DEPARTAMENTO DE EVALUACIÓN DE ESTUDIOS DE IMPACTO AMBIENTAL  
**MEMORANDO-DEEIA-0107-2402-2021**

## INFORME DE EVALUACIÓN DEL EsIA DEL PROYECTO

**“EXTRACCIÓN DE MINERALES NO METÁLICOS (GRAVA DE RÍO Y TOSCA)”.**

INFORME TÉCNICO DE INSPECCIÓN AL SITIO DE DESARROLLO DEL PROYECTO

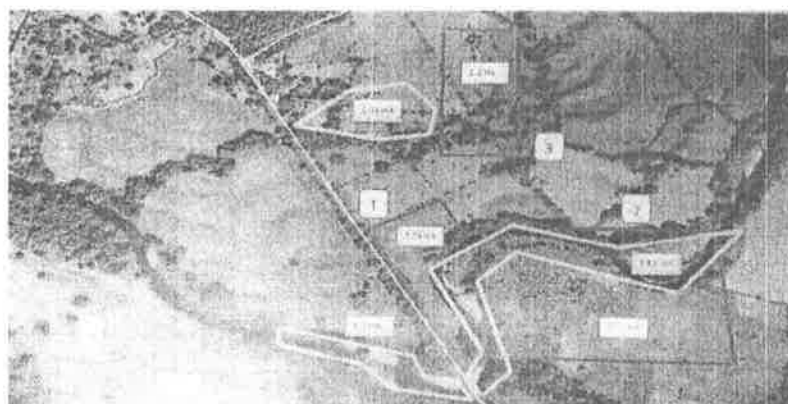
Posteriormente se inició el recorrido de campo, en la cual se pudo observar que las zonas 1 y 2 de (extracción de grava del río suay) están cercano al puente sobre el río en mención. En los márgenes del cauce de río suay de ambas zonas, sobre todo en la zona 1 está bastante erosionada. El cauce del río es quebrado, con algo de gravas acumuladas en la orilla y con restos de árboles caídos. La promotora Puentes y Calzadas en su estudio de EslA del proyecto de la carretera contemplan limpieza del cauce 50 mts a la derecha del puente y 50 mts a la izquierda del puente.

La zona de trituración está prevista ubicarse en una área plana cercano a la orillas del río suay (zona 2), dicha áreas en la época lluviosa tiende a ser inundada con el aumento del caudal del río suay.

Ilustración 4. Vistas de la zona 3, áreas de extracción de tosca que está aproximadamente a 400 metros de la planta de trituración según EsIA. Fuente: Inspección realizada el 17/2/2021.

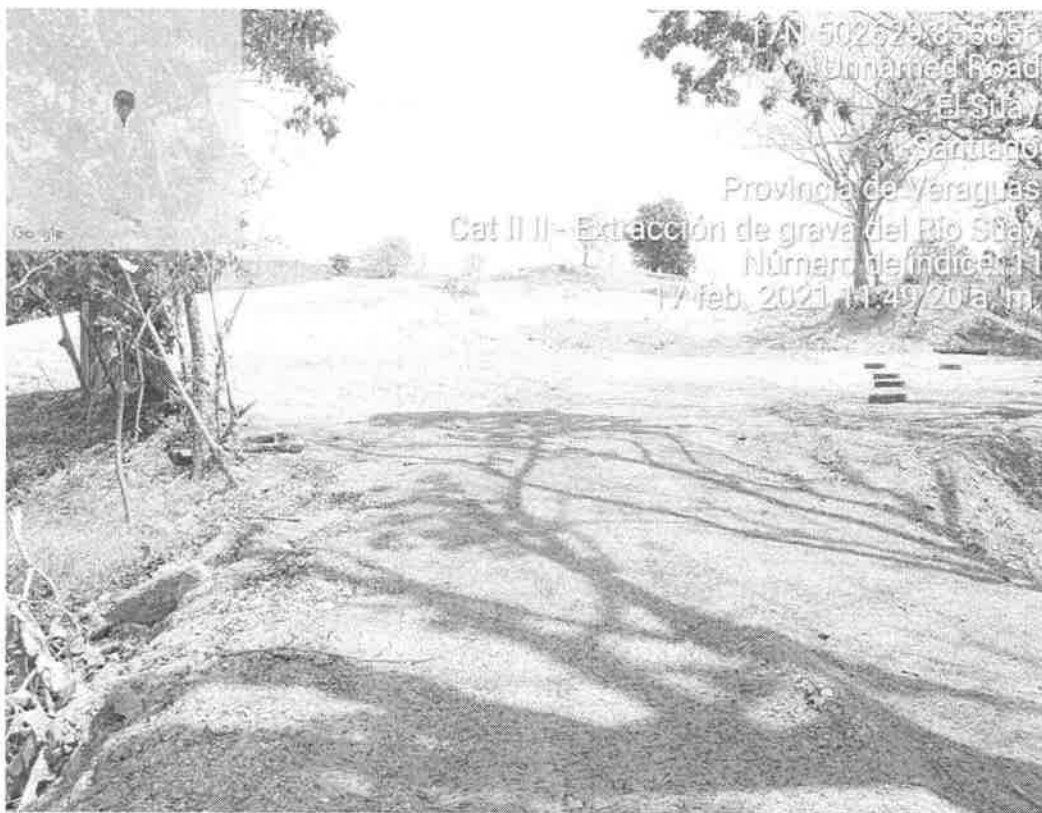
- Durante la inspección se observó que en el área próxima al área de extracción de tosca se ubica la quebrada Limón es necesario aplicar medidas de mitigación para evitar la erosión del suelo y sedimentación en la misma.
